Autorité environnementale

**Avis délibéré de l'Autorité environnementale
sur le confortement des berges de la Bléone
pour la protection de la RN85 à Aiglun (04)**

n°Ae : 2024-031

Avis délibéré n° 2024-031 adopté lors de la séance du 30 mai 2024

Figure 2 : Coupe type du projet en parties médianes et aval. Le trait vert représente le terrain naturel actuel (source : dossier)

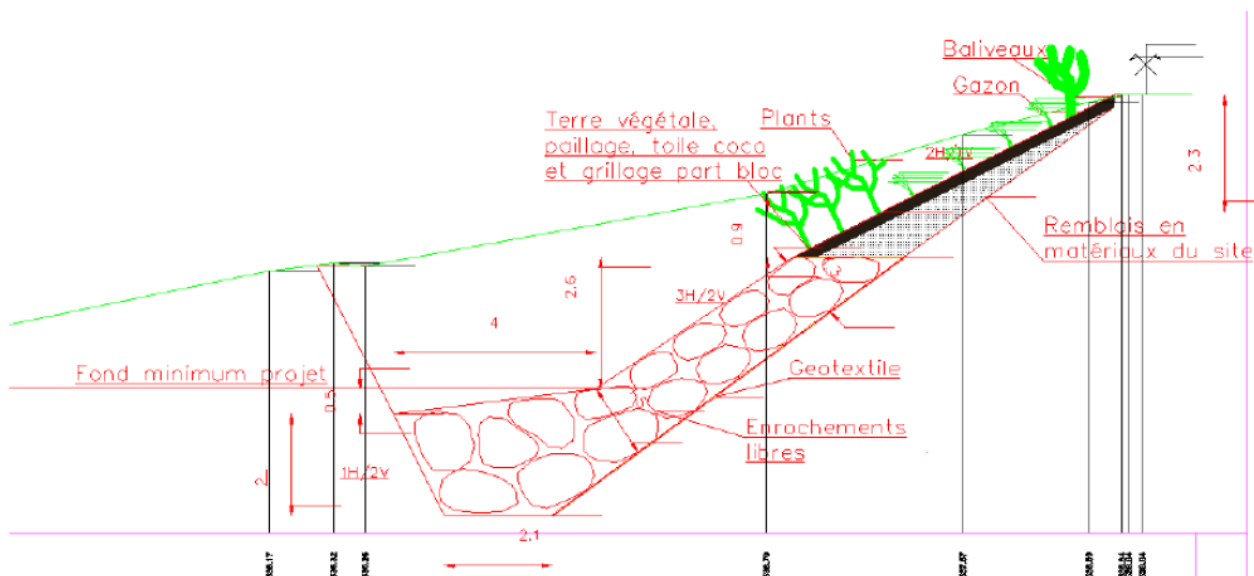
¹¹ Il ne semble pas que cette hypothèse ait servi à tous les paramètres de dimensionnement (affouillement, blocométrie, hauteur en crête) Cf. § 2.3.2.

Sur le plan hydraulique, les incertitudes entourant l'analyse conditionnent fortement le dimensionnement de l'ouvrage. Un ouvrage dimensionné trop largement est en effet susceptible d'avoir des effets sur le milieu plus importants. *A contrario*, un ouvrage insuffisamment dimensionné ne sera pas assez fiable face aux différentes crues et sa durabilité de moyen terme non assurée. Il serait pertinent d'intégrer les incertitudes de la modélisation hydraulique dans le dimensionnement de l'ouvrage en prévoyant une marge de sécurité (revanche) pour la hauteur de la crête vis-à-vis des crues, notamment centennales.

Pour réduire cet impact, est évoquée la réalisation de « plots » sur le sabot de l'ouvrage environ tous les 25 m pour augmenter la rugosité de l'ouvrage et favoriser le dépôt de sédiments. La pauvreté de l'analyse hydro-sédimentaire proposée dans le dossier nécessiterait davantage d'éclairages sur les conditions de mise en œuvre de ces « plots », au risque d'allonger inutilement la phase travaux et de perturber les écoulements.

- ***mener une étude de sensibilité sur les paramètres de dimensionnement afin d'intégrer une marge de sécurité suffisante au projet,***
